Mission régionale d'autorité environnementale

**Avis sur le projet de construction  
d'une centrale photovoltaïque au sol  
à Réguisheim (68), porté par la société EPV1**

n°MRAe2019APGE81

### Localisation des panneaux photovoltaïques

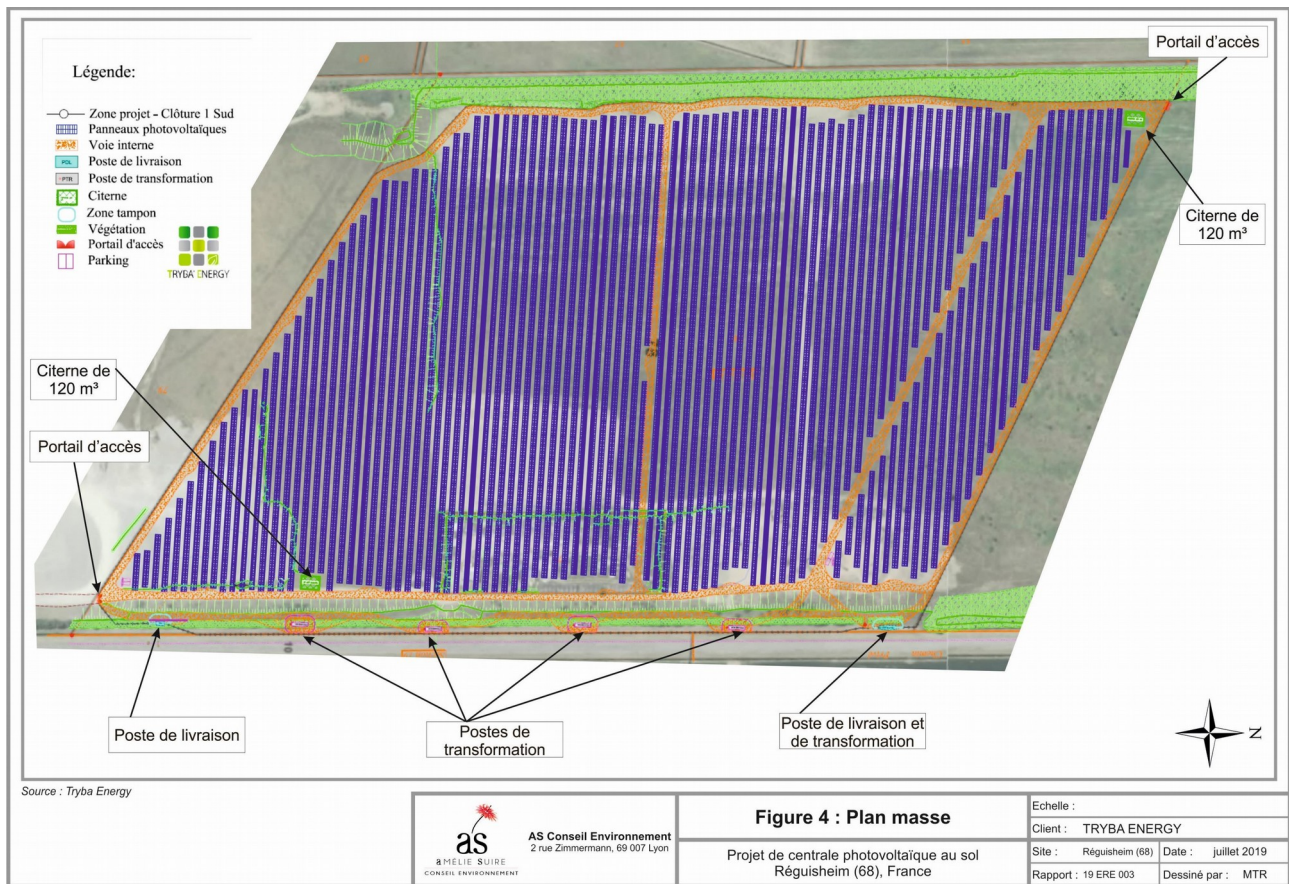
La zone d'étude définie pour l'étude du volet biodiversité recouvre les 40 ha du projet initial, qui a été réduit à 23 ha pour éviter les enjeux les plus importants situés dans la partie nord.

Le projet évite la partie nord du site où sont présents les enjeux les plus forts, notamment concernant le bugle petit-pain et le crapaud calamite.
